**ACTA COMISIÓN TÉCNICA**

**CÓDIGO PROCESO:** BID-RSND-CNEL-SUC-ES-FC-002  
**NOMBRE DEL PROCESO:** ESTUDIO ELECTROMECAÁNICO Y DE IMPACTO AMBIENTAL PARA LA CONSTRUCCIÓN DE LÍNEA DE SUBTRANSMISIÓN COCA - DAYUMA Y SUBESTACIÓN DAYUMA  
**OBJETO:** ACLARACIONES S.P.  
**FECHA:** 06/01/2015

## ACLARACIONES RESPUESTAS S.P

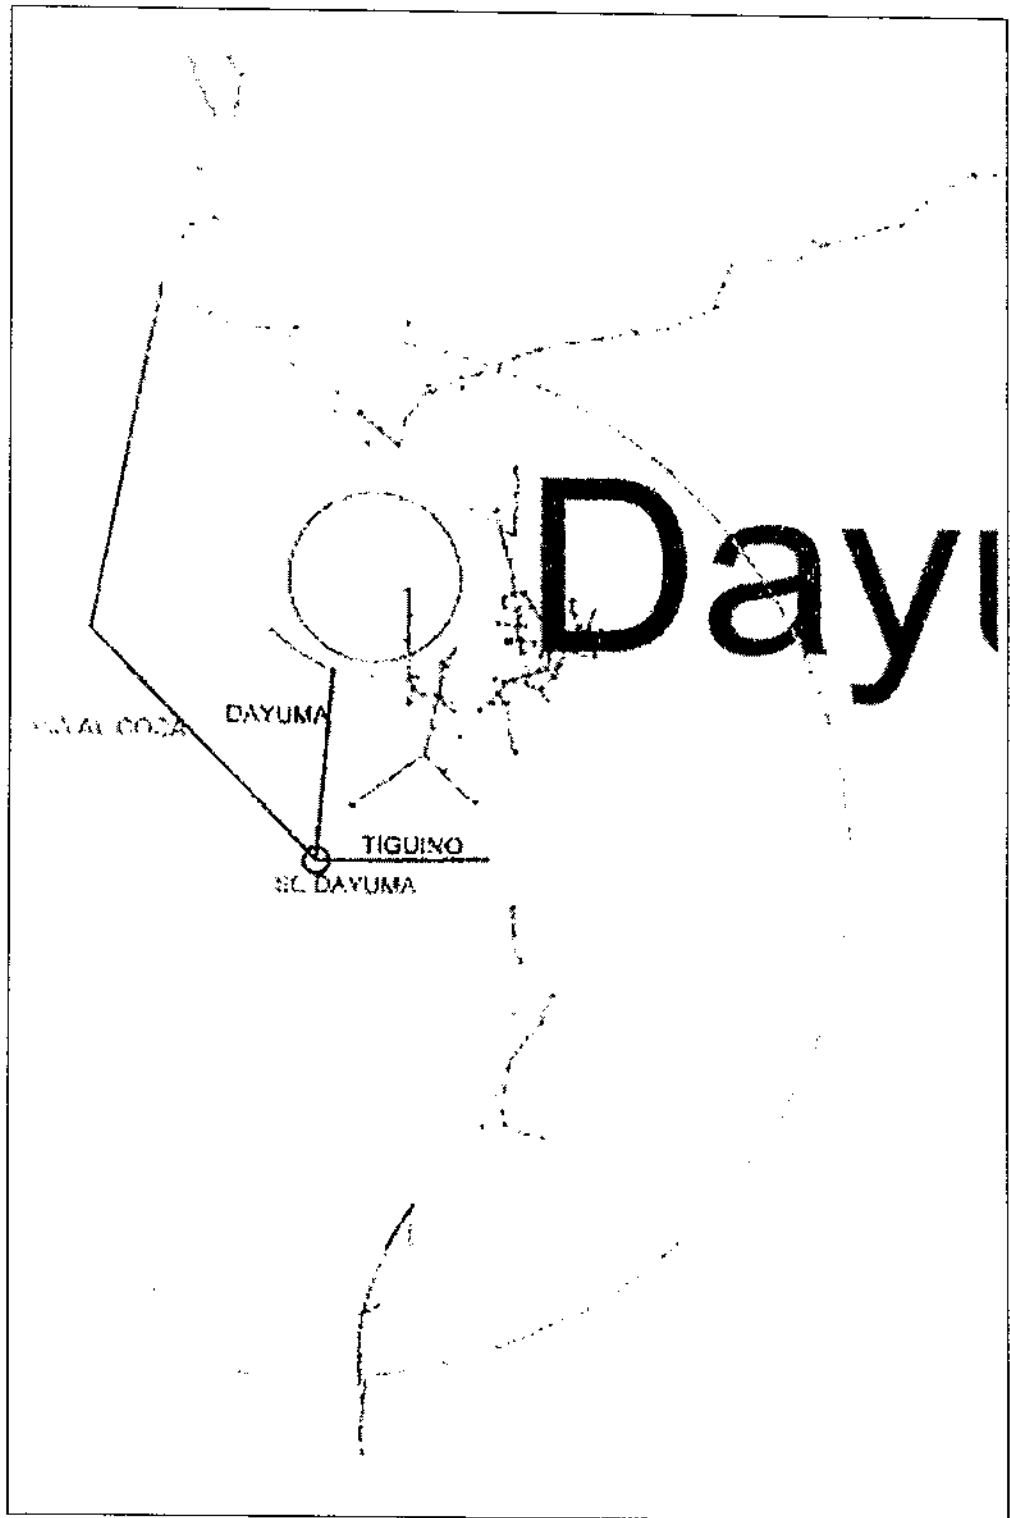
4. *¿Podrían proporcionarnos las coordenadas de la subestación de llegada en Dayuma? En los pliegos constan solamente las coordenadas de la subestación de Payamino.*

Coordenadas: este: 290501; norte: 9925380, UTM, WGS 84

- La distancia Coca - Dayuma por la vía es aproximadamente 40 km.
- El ramal 3F/MT a García Moreno (Los Zorros) es de aproximadamente 60 km
- La derivación 3F/MT a Taracoa está en el km 14 vía Coca Dayuma, y de este punto 15 km a Taracoa
- El ramal 3F/MT a Pindo Hormiguero es de aproximadamente 33 km a partir de Dayuma
- El punto final del alimentador Dayuma está a aproximadamente 110 km.

# DIAGRAMA UNIFILAR DEL SISTEMA ELECTRICO CNEL EP UNIDAD DE NEGOCIO SUCUMBÍOS

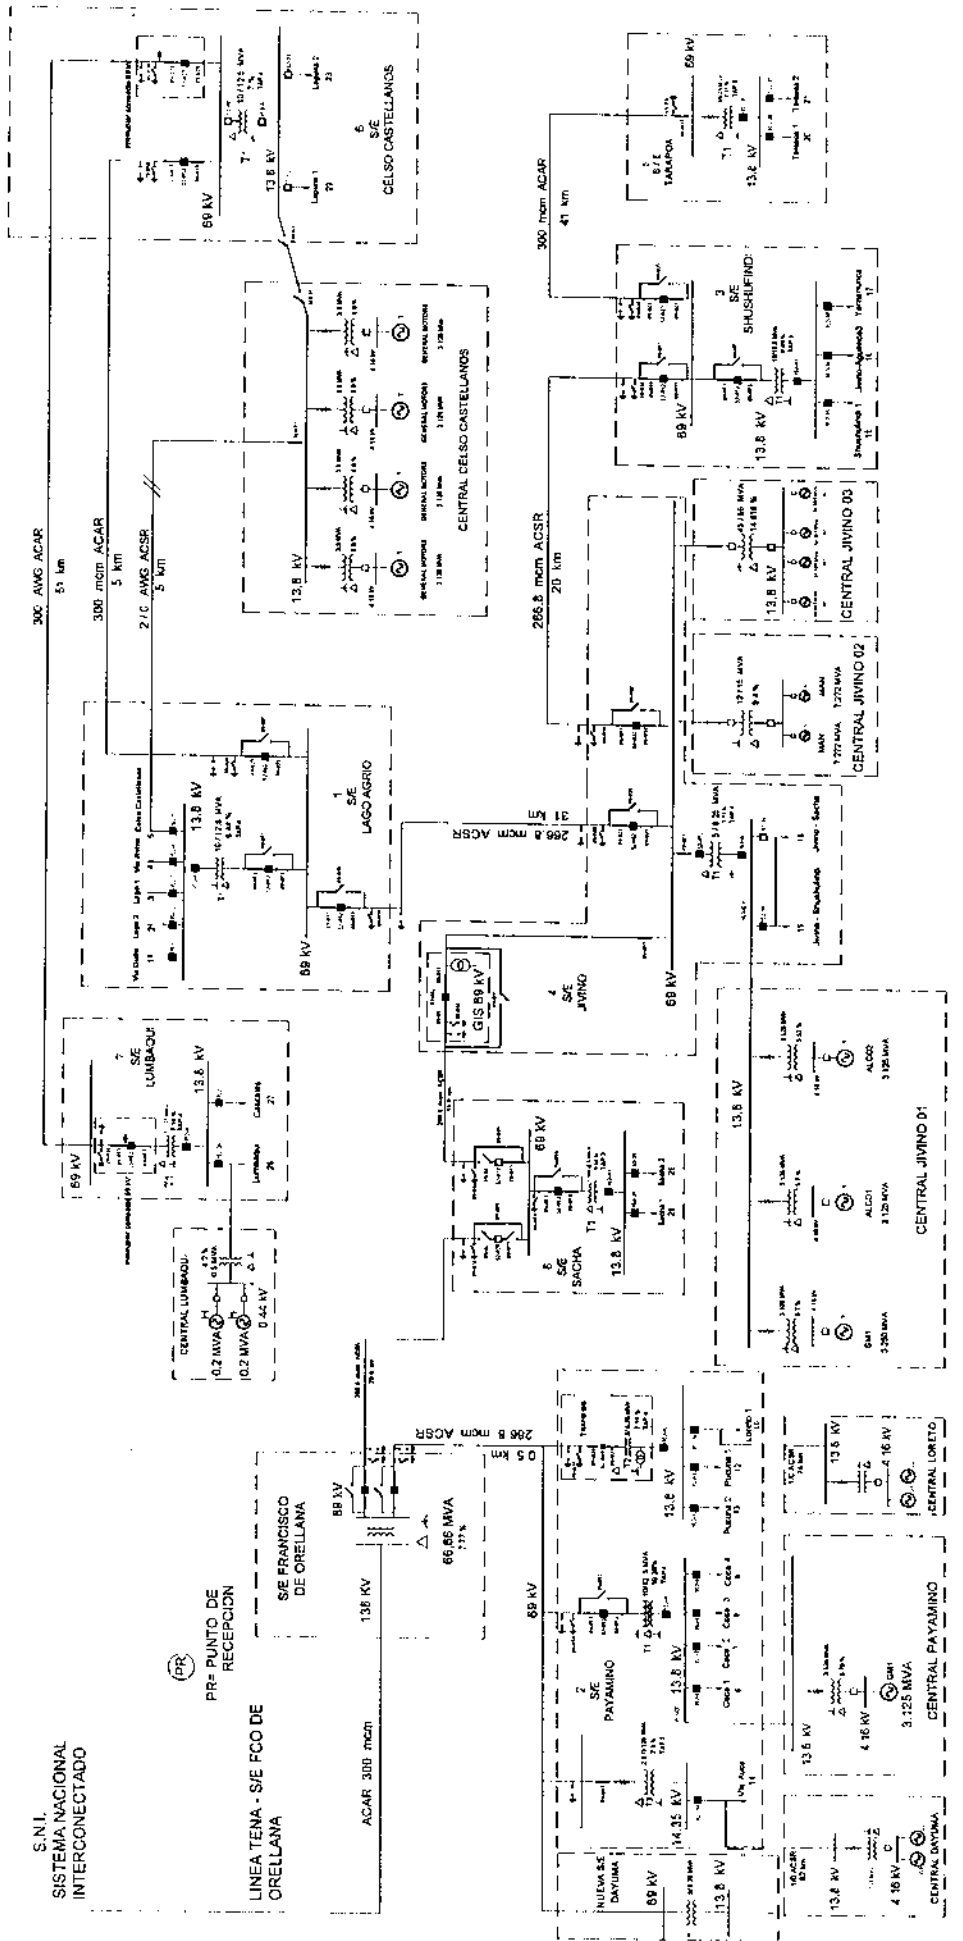
7. *Por favor, podrían facilitarnos un diagrama unifilar del sistema eléctrico de CNEL Sucumbíos en donde se encuentra la nueva subestación y las existentes.*

8. *También agradeceríamos mucho, un diagrama esquemático de la subestación Payamino.*

Se adjunta anexo

Ver anexo anterior

CAPACIDAD DE LA LINEA EN CONDICIONES DE  
TEMPERATURA 50°

PARA CONDUCTOR CALIBRE 266.8 MCM ACSR = 50 MW
